Verbandsgemeinde Vordereifel

**Niederschrift
zur öffentlichen Sitzung des Ausschusses für Digitalisierung,
Innovation, Nachhaltigkeit und Tourismus**

- 1 **18. Änderung des Flächennutzungsplanes - Ausweisung eines Sondergebietes "Erneuerbare Energien" in Kehrig**
 1. Abwägung zu den während der frühzeitigen Beteiligung gemäß § 3 Abs. 1 BauGB eingegangenen Anregungen
 2. Auslegungsbeschluss gemäß § 3 Abs. 2 BauGB**Vorlage: 950/618/2025**
-

Abbildung oben zeigt die Wassertiefen, Abbildung unten die Fließgeschwindigkeiten beim Starkregenindex 7 (SRI 7 in einer Stunde)

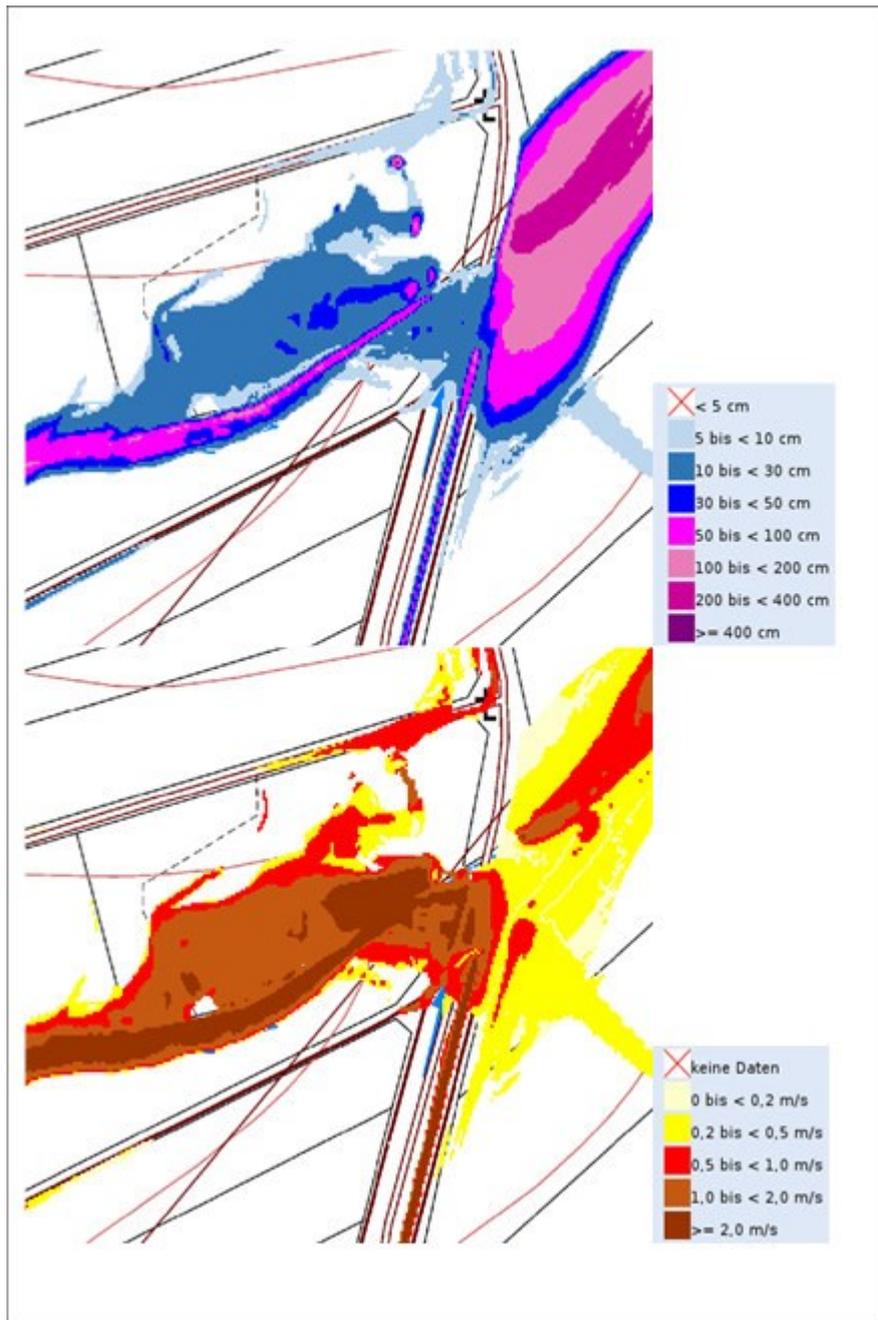
Gemäß der Sturzflutgefahrenkarten des Landes Rheinland-Pfalz ist das Plangebiet im Falle eines Starkregenereignisses gefährdet. Annahme für diese Aussage ist ein außergewöhnliches Starkregenereignis mit einer Regendauer von einer Stunde (SRI 7). In Rheinland-Pfalz entspricht dies einer Regenmenge von ca. 40 – 47 mm (bzw. l/m²) in einer Stunde. Im Falle eines solchen Ereignisses werden für Teile des Plangebietes Wassertiefen zwischen 5 und 100 cm mit einer Fließgeschwindigkeit zwischen 0,2 – >=2 m/s erreicht. Höhere Wassertiefen sowie eine Ausdehnung der Überflutungsflächen sind bei intensiveren Starkniederschlägen möglich .

Die Gefährdungen durch Starkregen sollten in der Bauleitplanung berücksichtigt werden. Die Errichtung von Photovoltaikanlagen sollte in einer an mögliche Überflutungen angepassten Bauweise erfolgen. Abflussrinnen sollten von Bebauung freigehalten werden und geeignete Maßnahmen (wie z.B. Notwasserwege) ergriffen werden, sodass ein möglichst schadloser Abfluss des Wassers durch die Bebauung gewährleistet werden kann. An vorhandenen Bauwerken sollten ggf. Maßnahmen zum privaten Objektschutz umgesetzt werden.

Die Starkregensituation ist bekannt, die Ausgestaltung der Anlagen erfolgt in einer an mögliche Überflutungen angepassten Bauweise.

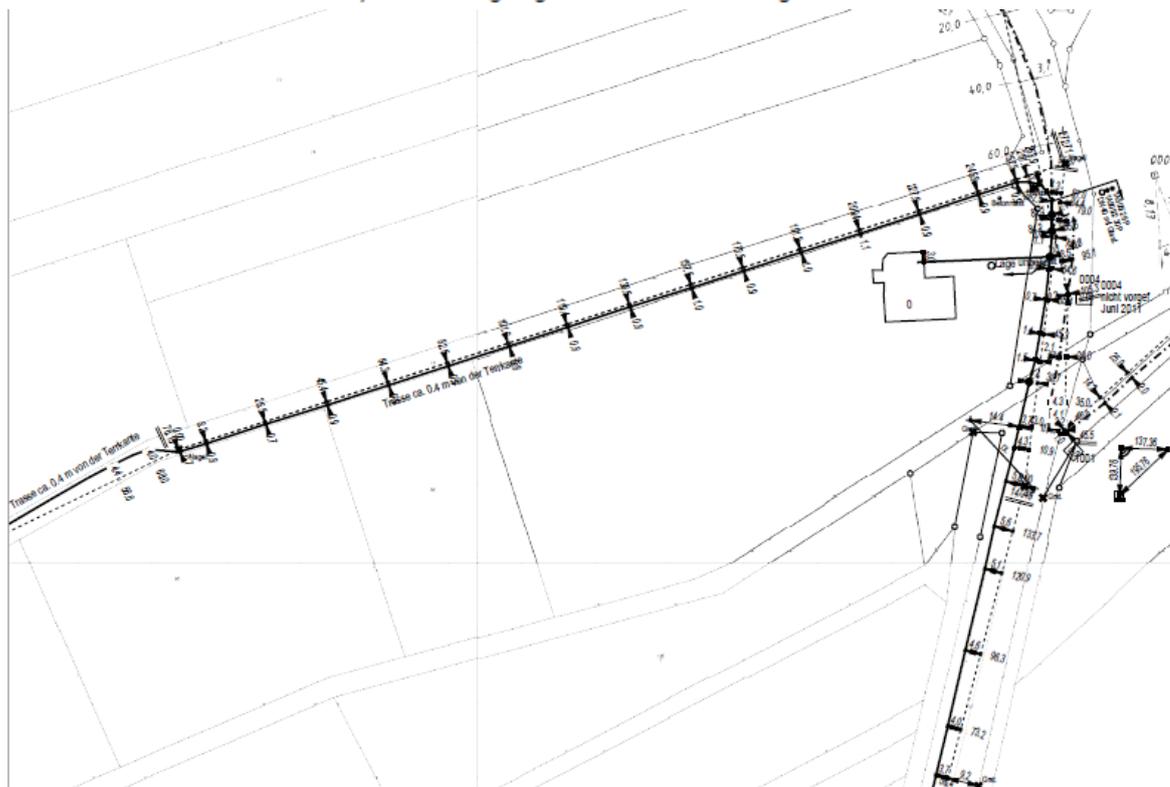
Wir möchten jedoch darauf hinweisen, dass im Weg des Plangebietes Telekommunikationslinien verlaufen. Die vorhandenen Telekommunikationslinien sind aus dem beigefügten Plan ersichtlich. Unsere Anlagen liegen ca. 80 cm tief.

Der Mindestabstand von Erdungsanlagen der Solartechnik oder ihrer zugehörigen Energietechnik zu unseren Telekommunikationslinien beträgt 10 m.

Bei Stromleitungen und Energieanlagen (Trafo-/ Umspannstation usw.) darf der Abstand zu unseren Telekommunikationslinien von 15 m nicht unterschritten werden.

Der Abstand der Starkstrom- / Hochspannungskabel darf bei Kreuzungen (90 Grad) 0,3 m nicht unterschreiten. Bei Kreuzungen muss die Telekommunikationslinie oben liegen!

Gemäß den seitens der Telekom zur Verfügung gestellten Bestandsunterlagen befinden sich innerhalb des Geltungsbereichs keine Leitungen der Telekom.
